| 부호 | 내 용 | 수정자 | 승인자 | 년 월 일 |
|---|---|---|---|---|
| 1 | 소립정 형상[설변No.연구2007-151] ( 고정링 억지끼움 변경 ) | 김은희 | 윤상진 | 2007. 10. 2. |

도명 TNC-J-H4-R VER.1

도번 CN01520-7/1

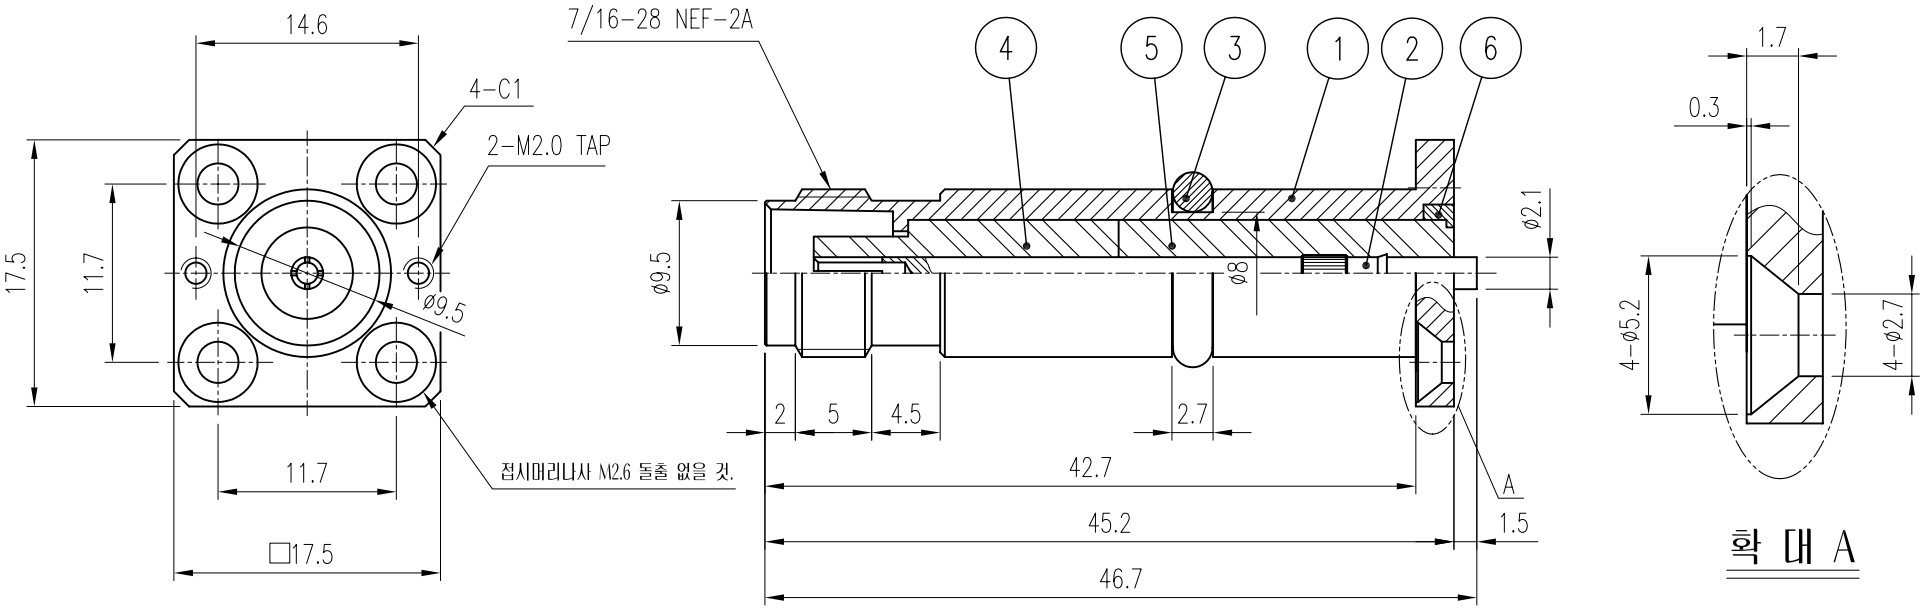
| 품번 | 품 명 | 수량 | 재 질 | 표면처리 | 비 고 |
|---|---|---|---|---|---|
| 6 | 고정 RING | 1 | MBsBD | Gold Plate | DCV00050-5/1 ( L7014 ) ~~L7011~~ |
